INFORME N° 00206-2022-SENACE-PE/DEIN

ASUNTO : Evaluación del Instrumento de Gestión Ambiental para las Intervenciones de Construcción (IGAPRO) del Proyecto "*Creación de Servicio de Protección frente a inundaciones en ambas márgenes del río Tumbes, en tramos vulnerables desde la estación El Tigre hasta la salida al Mar, en los distritos de Pampas de Hospital, San Jacinto, San Juan de la Virgen, Corrales y Tumbes, provincia de Tumbes, departamento de Tumbes*", presentado por la Autoridad para la Reconstrucción con Cambios.

Figura N° 02: Ubicación de las zonas de descolmatación 1,2,3 y 4

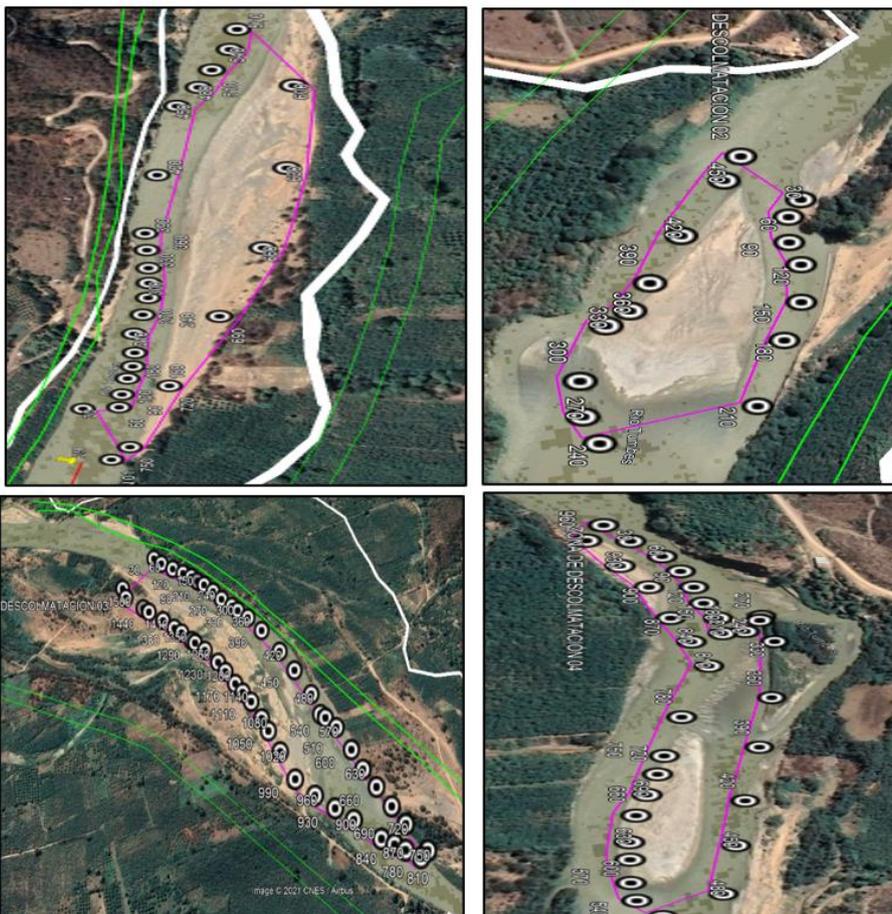
Se verifico la ubicación de las 8 zonas de descolmatación, mediante el Google Earth Pro, el cual muestra que los polígonos se superponen al cauce principal del rio Tumbes. Por lo que, deberá determinar el polígono de las áreas a extraer material aluvial indicando sus vértices en Coordenadas UTM WGS 84, con el fin de no afectar la calidad de los recursos hídricos, teniendo en consideración la R.J 102-209-ANA.

Figura Nº 05: Defensa ribereña Tramo II y Faja Marginal

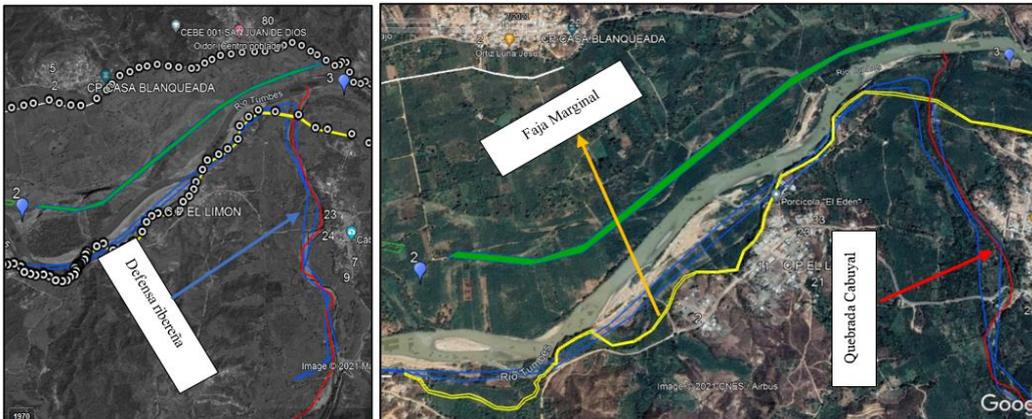
Se verificó la ubicación del tramo II mediante el Google Earth Pro, el cual muestra que se superponen la defensa ribereña a la faja marginal aprobada mediante R.D. 602-2018-ANA-AAA-JZ-V (margen derecha) adyacente al centro Poblado Limón y no respeta la faja marginal. Por lo que, lo que se solicita reubicar la defensa ribereña proyectadas, con el fin de proteger las riberas del río Tumbes, sin afectar la faja marginal.

Figura N° 06: Defensa ribereña Tramo II (Quebrada Cabuyal) y Faja Marginal (Margen izquierda)

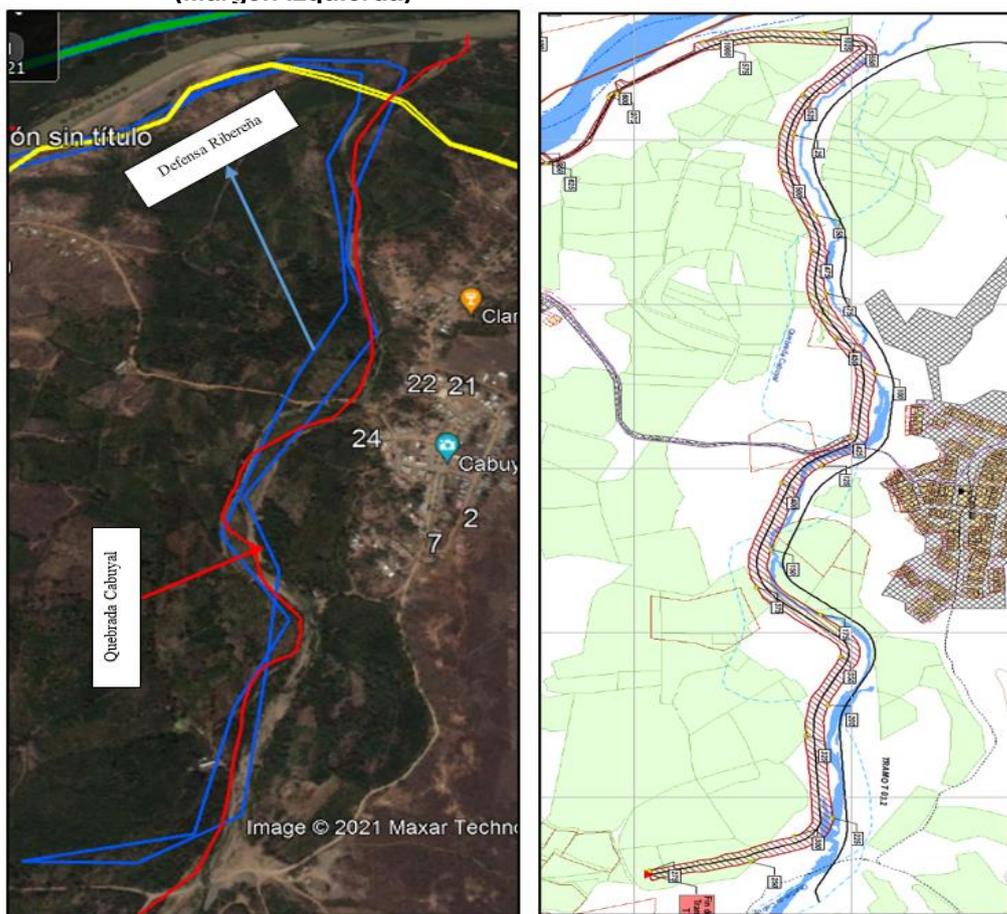
Asimismo, se verifico la ubicación de la defensa ribereña, mediante el Google Earth Pro, que se superpone parcialmente a la Quebrada Cabuyal y a su faja marginal (margen derecha). Por lo que, el administrado deberá respetar el ancho mínimo de faja marginal de acuerdo al cuadro N° 01 del artículo 12° de la R.J. N° 332-2016-ANA, con el fin de no afectar la calidad de los recursos hídricos.

Figura N° 07: Defensa ribereña Tramo III y Faja Marginal

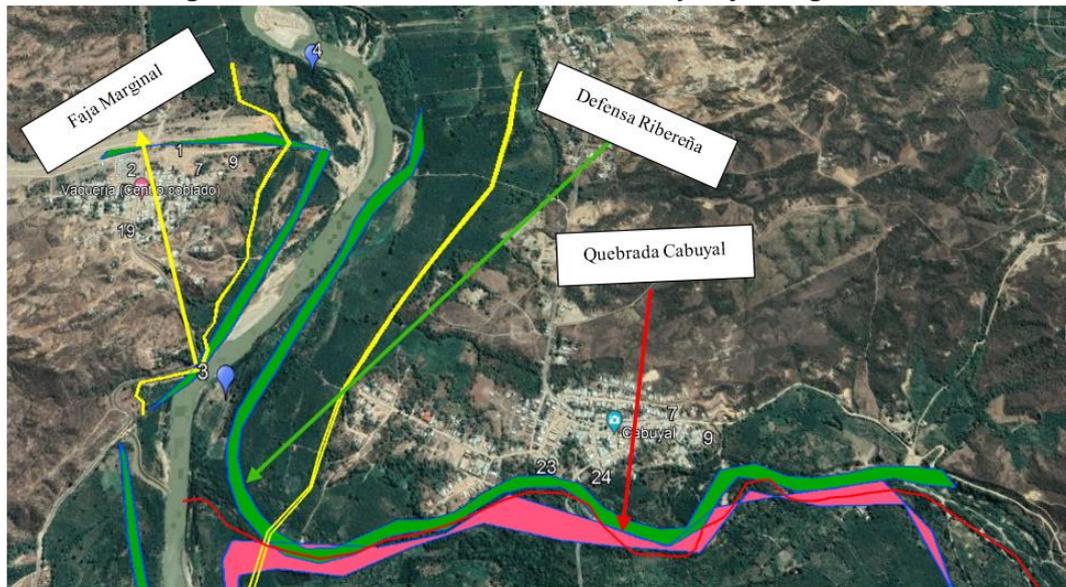
Asimismo, se verifico la ubicación de la defensa ribereña, mediante el Google Earth Pro, que se superpone parcialmente a la Quebrada Cabuyal y a su faja marginal (margen izquierda). Por lo que, el administrado deberá respetar el ancho mínimo de faja marginal de acuerdo al cuadro N° 1 del artículo 12° de la R.J. N° 332-2016-ANA, con el fin de no afectar la calidad de los recursos hídricos.

Figura N° 11: Defensa ribereña Tramo V y Faja Marginal (quebrada Ceibal)

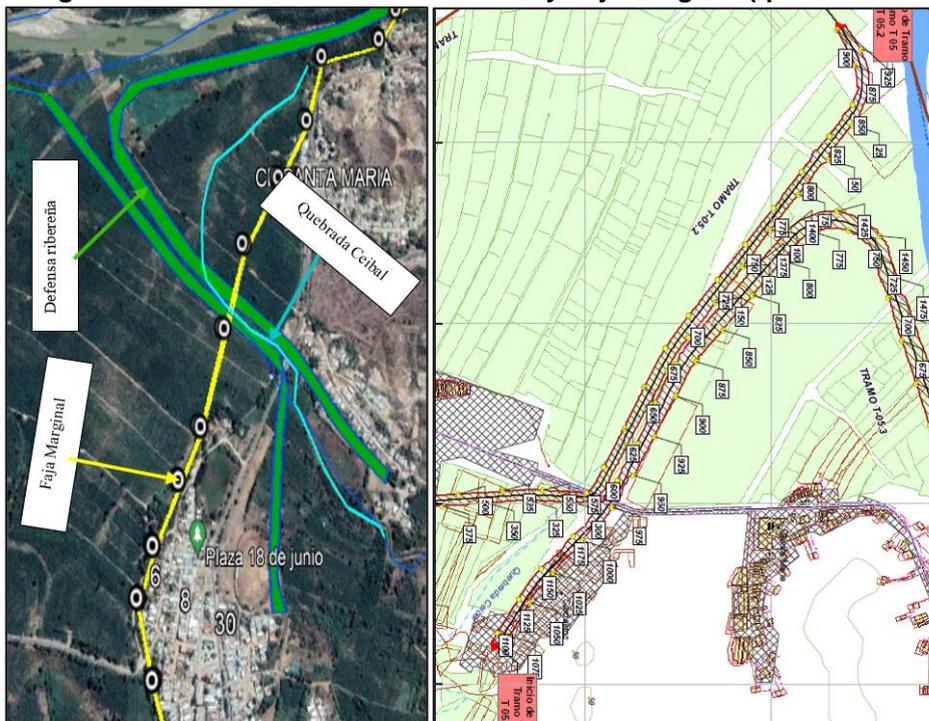
Asimismo, se verifico la ubicación de la defensa ribereña, mediante el Google Earth Pro, que se superpone parcialmente a la quebrada Ceibal y a su faja marginal (margen derecha e izquierda). Por lo que, el administrado deberá respetar el ancho mínimo de faja marginal de acuerdo al cuadro N° 1 del artículo 12° de la R.J. N° 332-2016-ANA, con el fin de no afectar la calidad de los recursos hídricos.

Figura N° 12: Sección Típica de Defensas Ribereñas – Margen derecha

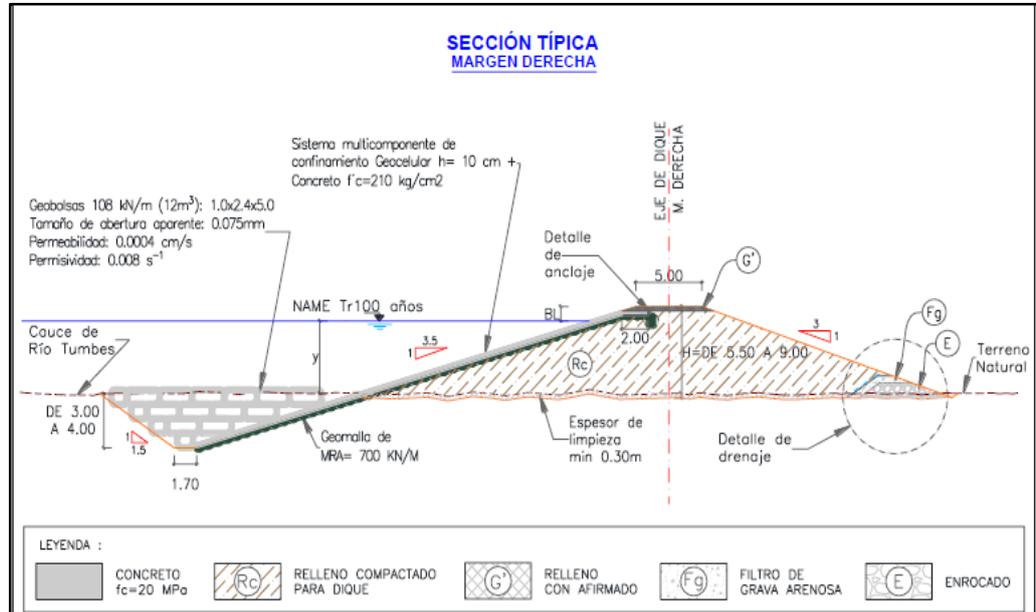
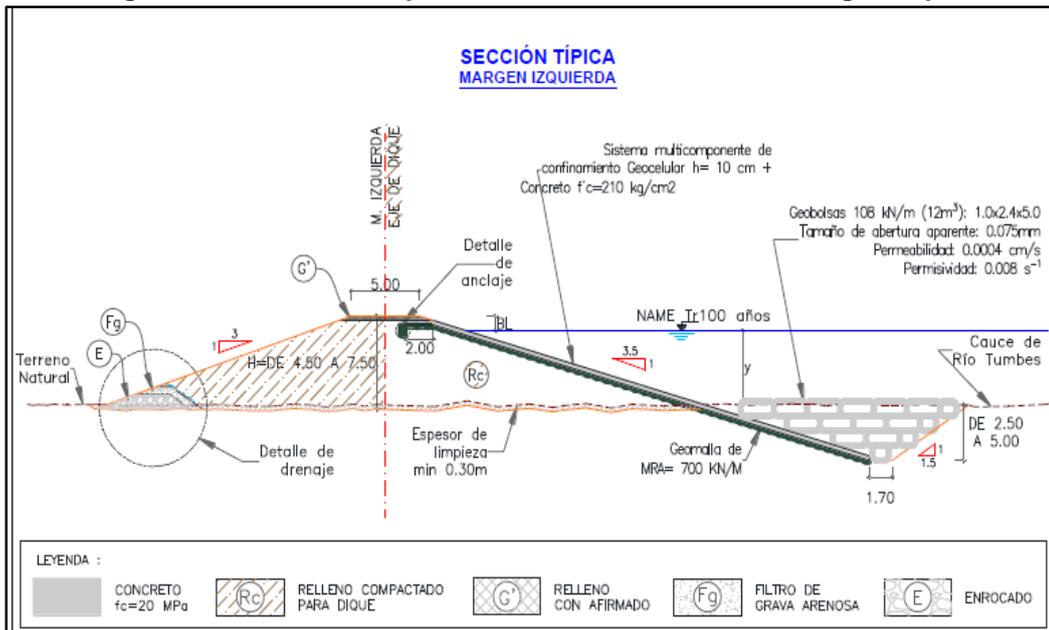
En la subsanación de observaciones, indica el administrado que se precisa que la faja marginal actual propuesta por el ANA mediante R.D. 602-2018-ANA-AAA-JZ-V, fue proyectada sin considerar el encauzamiento del río con defensas ribereñas.

Las defensas ribereñas proyectadas obedecen a un análisis del modelamiento hidráulico, Hidráulica Fluvial donde contempla la granulometría de la planicie de inundación y cauce principal del río, migración lateral de este, cambio climático y dinámica fluvial del río. Este análisis determina un nuevo ancho estable donde se proyectan las defensas ribereñas y se ha considerado 4 m de faja marginal desde la cara seca de la defensa ribereña según Artículo 12 y Artículo 6 de la RESOLUCIÓN JEFATURAL N° 332-2016-ANA. Se presenta el estudio y análisis en el Anexo_05.8.Diseño.

Figura N° 14: Planta de DMA 02

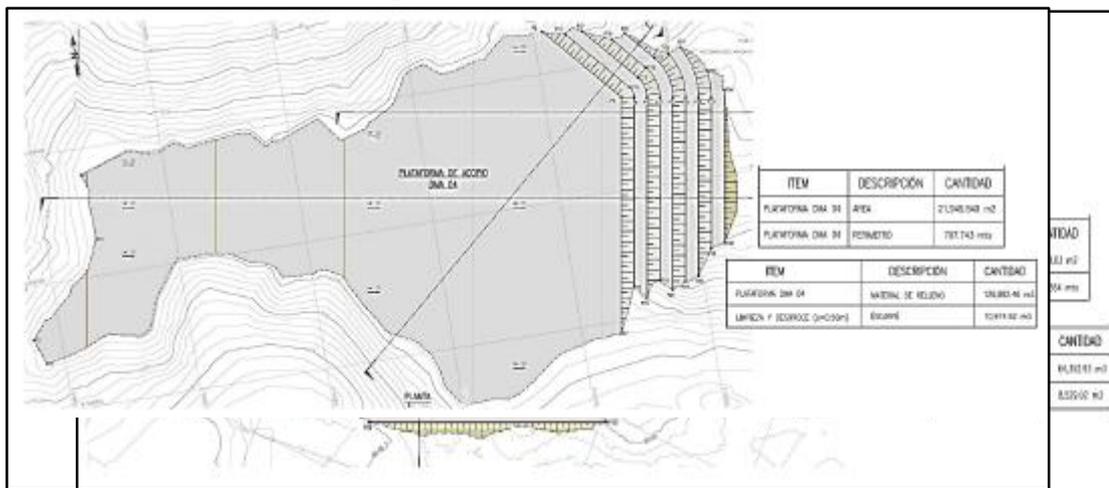
Se verificó la ubicación del DMA 02 mediante el Google Earth Pro (referencial), donde se ubica a 161 m aprox de la margen izquierda de la Quebrada Oidor.

Figura N° 15: Planta de DMA 03

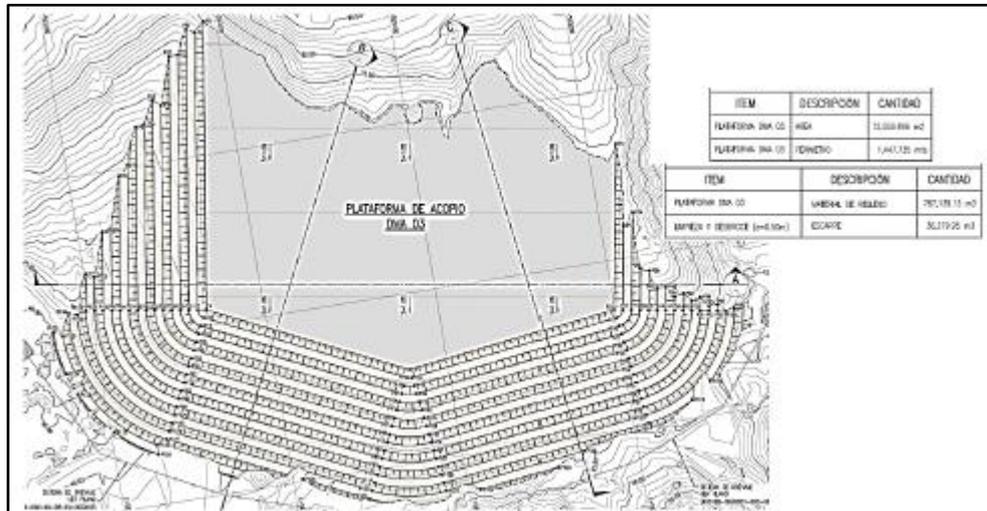
Se verificó la ubicación del DMA 03 mediante el Google Earth Pro (referencial), donde se ubica a 427 m aproximadamente de la margen izquierda de la quebrada Oidor.
